平成 29 年 3 月 21 日

東京都千代田区岩本町 1-10-3
日本エレベーター製造株式会社

弊社製エレベーターの旧型ブレーキシステム改善措置のお願い

I. 対象の旧型ブレーキシステム(引上げ式)概要

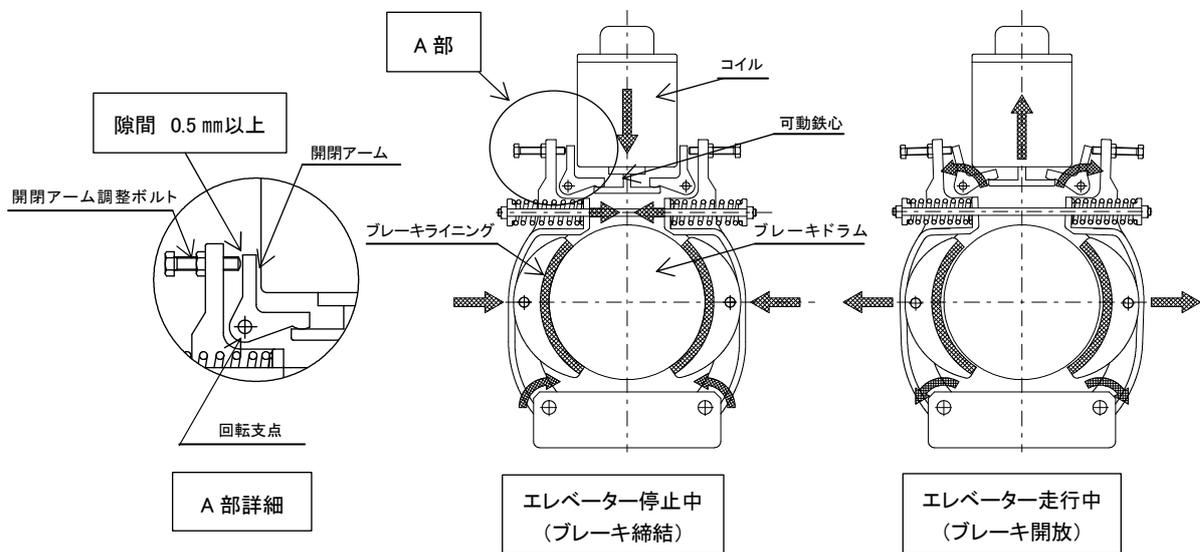
国土交通省からの要請に基づいて、弊社製エレベーターのブレーキシステムを再検証した結果、旧型ブレーキシステム(引上げ式)に改善措置が必要となりました。

- ・開閉アーム調整ボルトの取り付け位置が開閉アームの回転支点より上部にある構造
- ・ブレーキライニングの摩耗が進行した場合、ブレーキ制動力が低下する懸念あり
- ・当該ブレーキシステム製造時期は、昭和 40 年代前後

平成 28 年 10 月 11 日付けで国土交通省にて弊社の改善措置が了承されたことにより、当該ブレーキシステムに安全増し対策の改善措置を実施いたします。
